ANT.: Oficio N° 358 Solicitud de Evaluación Adenda proyecto Biolantánidos.

MAT.: Se pronuncia sobre la Adenda que indica.

PENCO, 14 de diciembre 2020.

En atención a lo solicitado en el Oficio Ordinario del Antecedente, de la revisión de la Adenda del Proyecto Biolantánidos la Ilustre Municipalidad de Penco se pronuncia con las siguientes observaciones.

Figura 1. Se muestran lugares de interés turístico y coberturas con valores de conservación nativa en el Camino Patrimonial a Los Queules (Camino Histórico Penco-Florida) cuyos atributos de paisaje se afectarán por el Proyecto Minero. (Elaboración Propia).

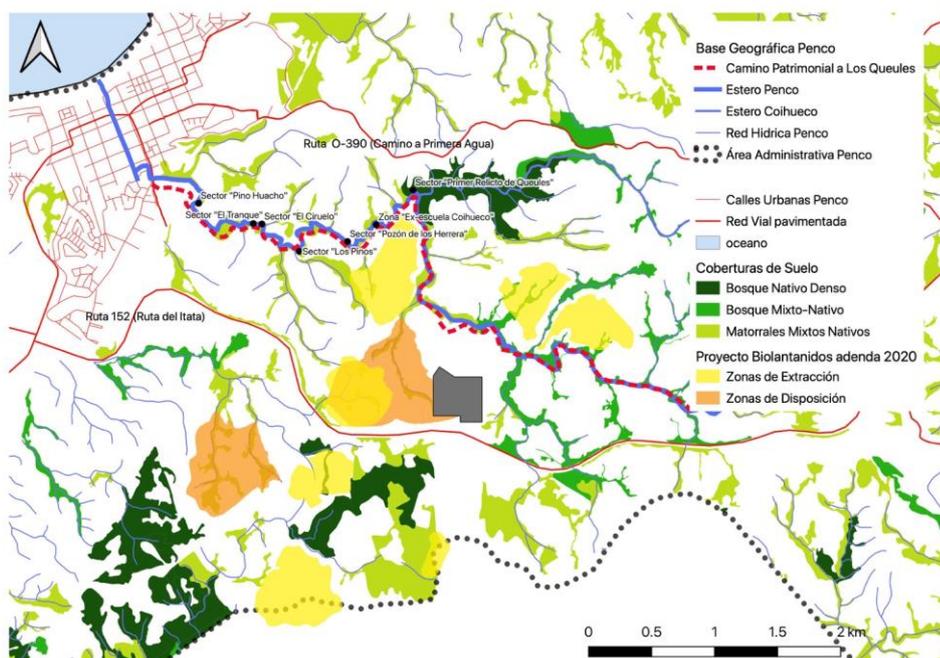
- 2.2.4.3.** Es impotante considerar que la observación se basa en la no consideración de “Puntos de Observación” adecuados para determinar dicha línea de base en la cual se cuenta la existencia del camino Patrimonial que bordea el Estero Penco, el cual ha conectado históricamente la comuna de Penco con Florida.

Por lo tanto, es errónea la no consideración de estos “Puntos de Observación” ya que afecta y altera considerablemente la Línea de Base presentada por la empresa, ya que sólo se tomaron puntos que corresponden a zonas de carreteras (O-390 y Autopista del Itata) en donde los valores paisajísticos son menores.

Se solicita al titular incorporar dentro del área de influencia el camino patrimonial.

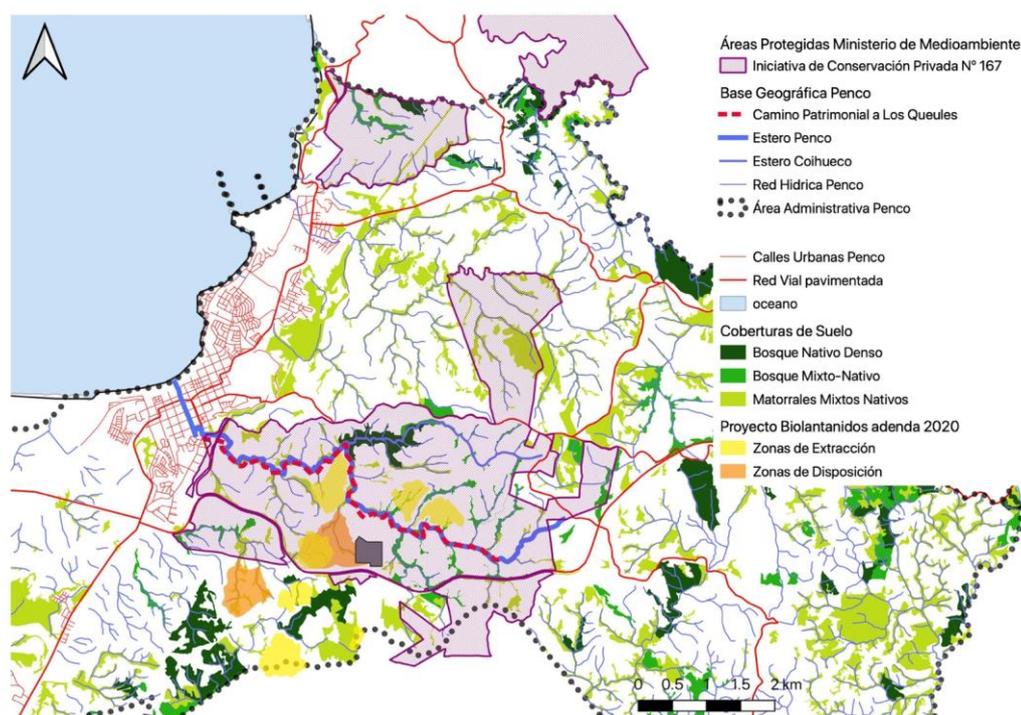
El área de influencia se ubica un áreas protegidas del Ministerio de Medioambiente disponible en el sitio <http://areasprotegidas.mma.gob.cl/>, el cual se trata de un polígono de Iniciativa de Conservación Privada “Queules de Penco y Tome” (Ex Guay Guay) código ICP 167, perteneciente a Forestal Celco-Arauco. Este tipo de áreas de conservación son promovidas por el Estado para la preservación y restauración de áreas de relevancia ecológica en terreno privados que aportan importantes recursos de paisaje al lugar.
